ZDP. 2311.05.2024

Z-5

„Rozbudowa drogi powiatowej nr 1024Z na odcinku Pobierowo -Gostyń”

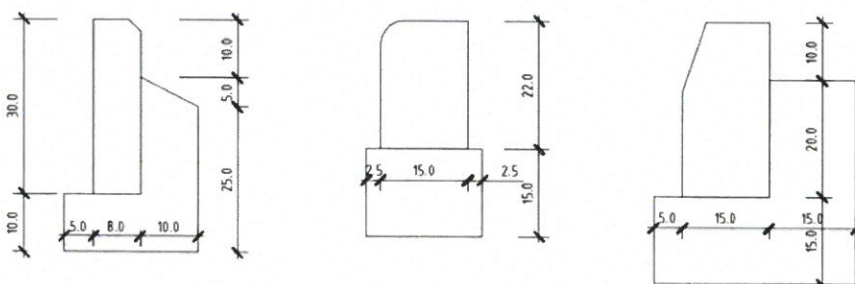
Prosimy o przedstawienie z wymiarowanych szczegółów ław betonowych pod krawężnikami i podsypki cementowo-piaskowej pod obrzeżami.

- Załączono jak niżej
